**DRINGENDE SICHERHEITSINFORMATION
NEUE ANWEISUNGEN FÜR EINEN SICHEREN GEBRAUCH FÜR MEHRERE
VIDEODUODENOSKOPE UND DUODENO-FIBERSKOPE VON OLYMPUS**

ANTWORTFORMULAR – QIL 152-006

Anweisungen für einen sicheren Gebrauch

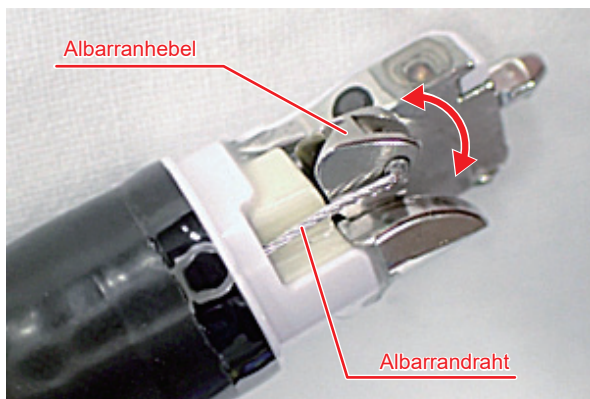
- Wenn der Albarrandraht am Distalende gebrochen, ausgefranst oder verbogen ist, funktioniert das Gerät möglicherweise nicht ordnungsgemäß, kann jedoch außerdem die Sicherheit von Patient, Anwender oder anderem medizinischem Personal gefährden oder größere Geräteschäden hervorrufen.

- Beim Anbringen der distalen Abdeckung sicherstellen, dass der Albarrandraht im Bereich des Distalendes nicht gebrochen, ausgefranst oder verbogen ist. Andernfalls kann der gebrochene Albarrandraht zu Verletzungen führen. Ist der gebrochene Albarrandraht verformt, kann er außerdem die Sicherheit von Patient, Anwender oder anderem medizinischem Personal gefährden.

Überprüfung des Albarrandrahts am Distalende

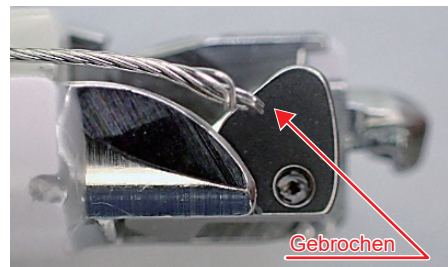
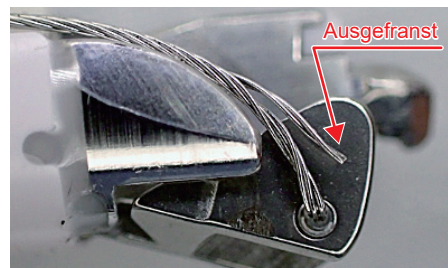
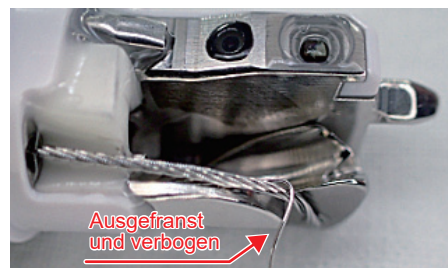
Per Sichtprüfung sicherstellen, dass der Albarrandraht am Distalende nicht gebrochen, ausgefranst oder verbogen ist, während der Steuerungshebel für den Albarranhebel bewegt wird, um den Albarranhebel zu „heben ↔ senken“.

OK

Nicht OK

Nicht OK

Nicht OK
